2011年11月21日

THK 株式会社

このたび、コンパクトシリーズ SKR、KR の形状が一部変更となりますのでお知らせ致します。「コンパクトシリーズ SKR、KR の中間フランジ(モータ取付部)」において、オリエンタルモーター製(AR66, 69/ARL66, 69)モータの取付けを可能とするため、中間フランジのインロー深さを 2.0mm から 2.5mm に変更致しました。

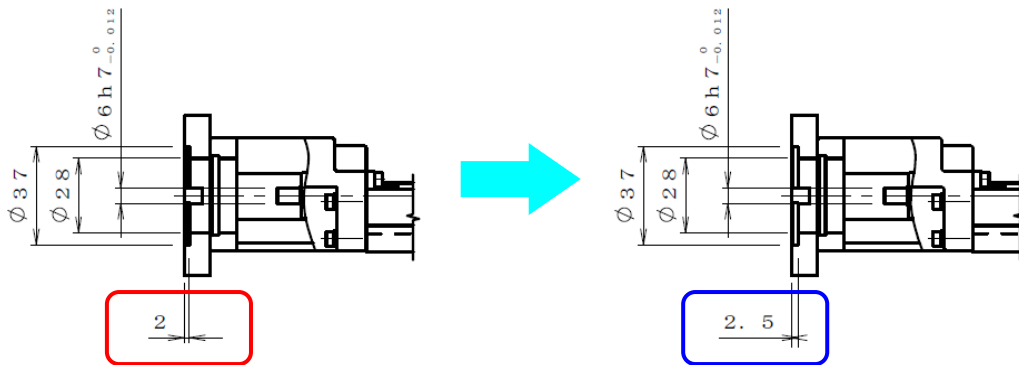
コンパクトシリーズ SKR、KR の中間フランジ(モータ取付部)のインロー深さを『2.0mm』⇒『2.5mm』に変更する。

現状の中間フランジではオリエンタルモーター製モータが取付かない可能性がある為。
 (中間フランジのインロー深さ 2.0mm とモータの凸部長さ 2.0mm が同一の為。)
